新竹縣政府工程查核代表照片表

拍攝日期：109.09.23

工程名稱：午餐廚房新建工程

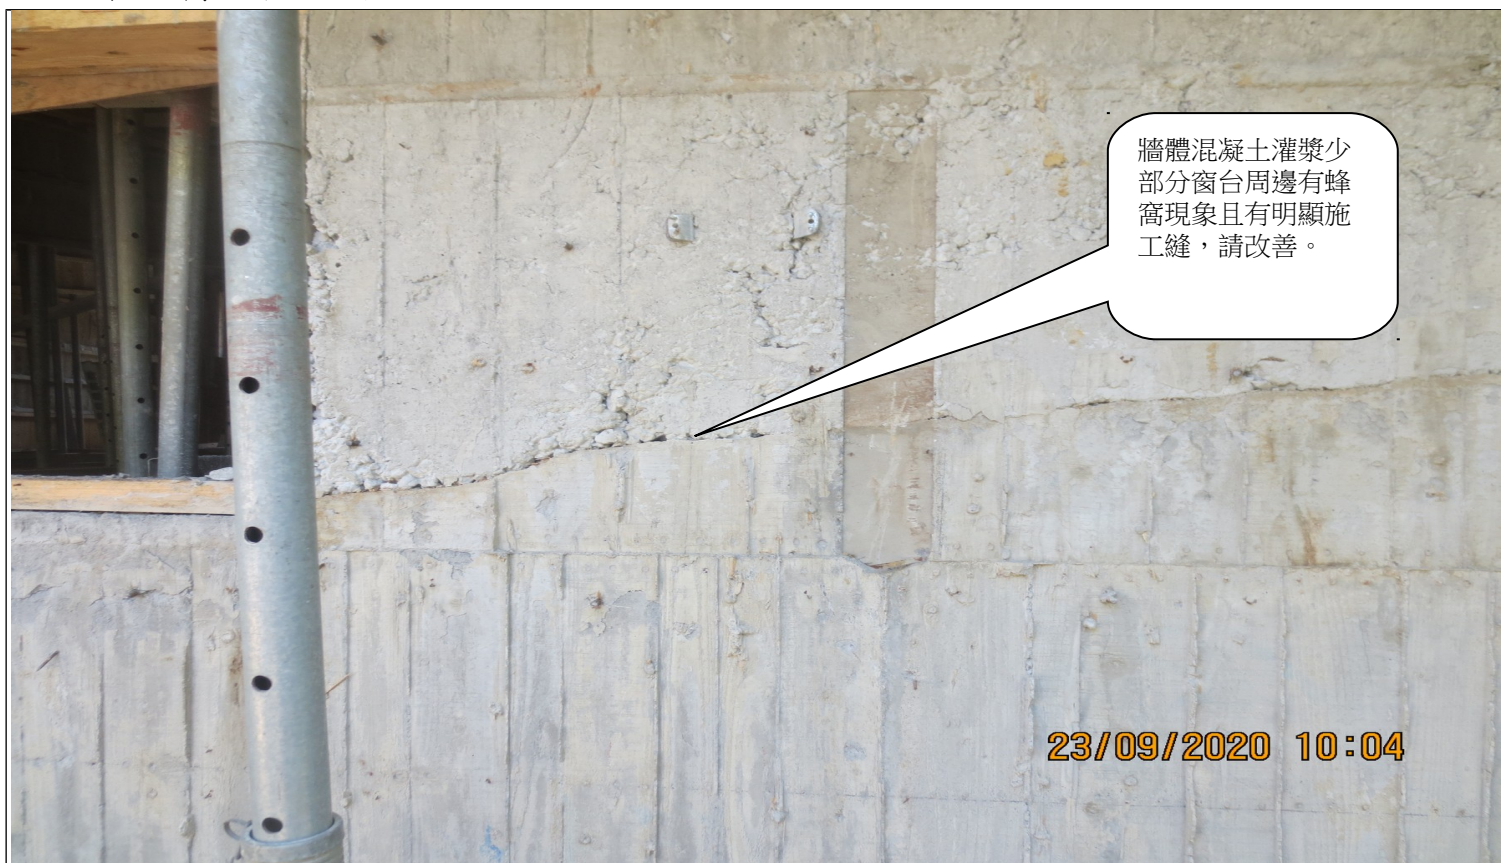
牆體混凝土灌漿少部分窗台周邊有蜂窩現象且有明顯施工縫，請改善。
